**Direction régionale de l'environnement,
de l'aménagement et du logement
Bourgogne-Franche-Comté**

- Objet :** *RCEA – mise à 2x2 voies du tronçon Clermain – Sainte-Cécile de la RN 79 – Enquête publique – Demande d'autorisation au titre des articles L.214-1 à L.214-3 du code de l'environnement (loi sur l'eau)*
- Réf :** *Enquête DCL-BRENV-2022-332*
- P J :** *Synoptique PRO v0 en date du 31/08/2022
Courriel de l'office de tourisme de Cluny en date du 31/01/2023 relatif au détournement des GR 76 et 765*

Le présent courrier permet d'apporter les éléments de réponse du Maître d'ouvrage, la DREAL Bourgogne-Franche-Comté (BFC), aux observations et avis afin d'enrichir le rapport final du commissaire enquêteur.

Merlons acoustiques sud

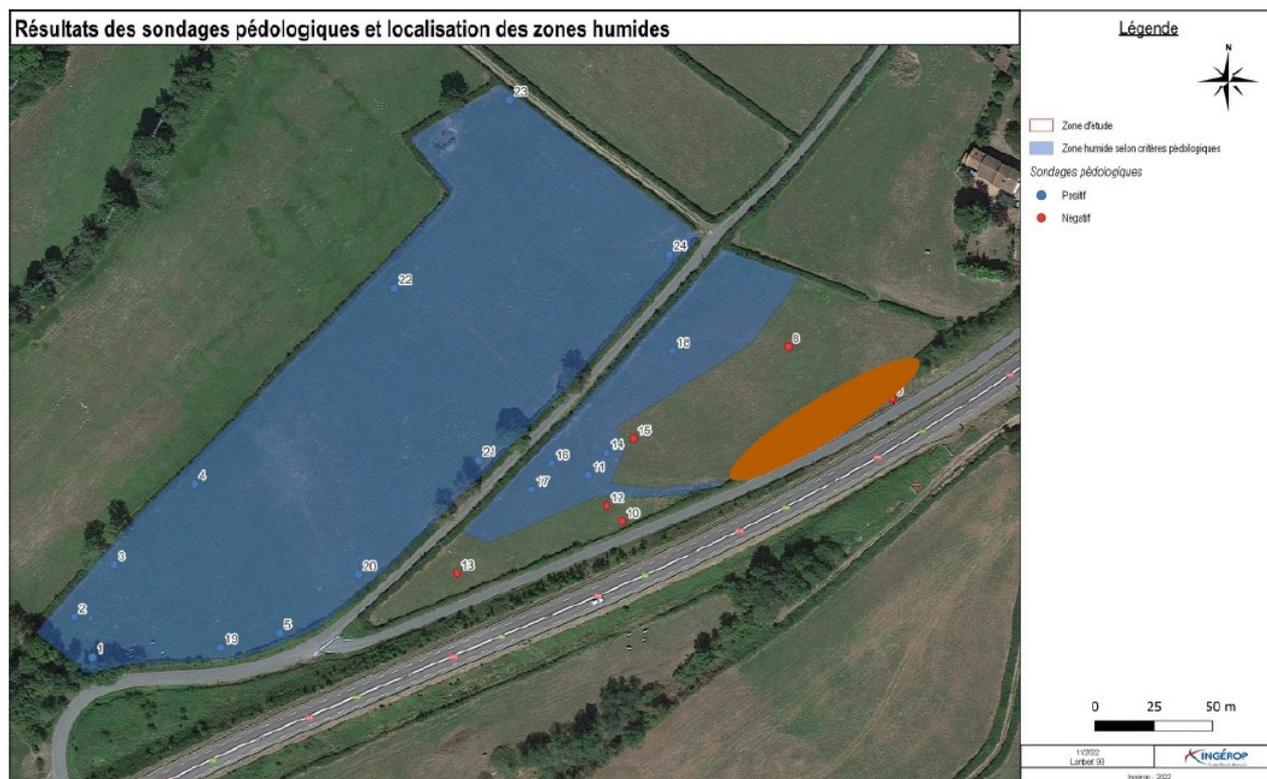
« Demande que le merlon anti-bruit soit prolongé au niveau de la carrière, à cause du bruit, son habitation étant très proche des travaux. »

Le porteur de projet a proposé la prolongation sur 100 mètres du merlon protégeant le bourg de Sainte-Cécile à la commune (en brun ci-dessous). Le prolongement du merlon s'arrêtera en extrémité est de la zone humide (en bleu) présente au niveau de la parcelle D571 à Sainte-Cécile.

Le merlon aura les mêmes caractéristiques que celui existant actuellement le long de la voie privée du carrier. La réalisation de ce merlon reste conditionnée à l'acquisition des terrains nécessaires à l'érection du merlon.
